EDITAL DE CONSULTA PÚBLICA Processo nº: 202400036008273 | Sugestões à IP 02 – 2024/001

EDITAL DE CONSULTA PÚBLICA
Processo nº: 202400036008273
Interessado: Agência Goiana de Infraestrutura e Transportes - GOINFRA
Assunto: Minuta de Instrução de Projeto Rodoviário IP-02, IP-12 e IP-17

Sugestões/Questionamentos - Minuta de Instrução de Projeto Rodoviário IP-02

CONTRIBUIÇÕES (IP-02 e IP-12)

Tabela 3.2 - Precisão do posicionamento relativo em função do tempo de observação, equipamento utilizado e comprimento da linha de base

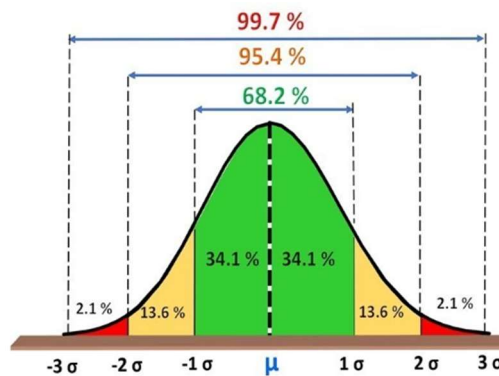
Comentário: Técnicas GNSS, devem ser aplicadas de forma que amortize o tempo de implantação e cadastro, acredito que deve ser seguido o tempo de transporte conforme tabela do IBGE.

Poderia ser feito assim: transporta-se os Marcos de controle para o início e fim do trecho em estudo. Utilizando a recomendação do IBGE, poderia-se incluir os novos marcos de forma que exista uma rede com tempo mínimo entre os pontos.

Em outras palavras, certifique-se de ter pelo menos 3 equipamentos funcionando ao mesmo tempo no trecho que está sendo estudado.
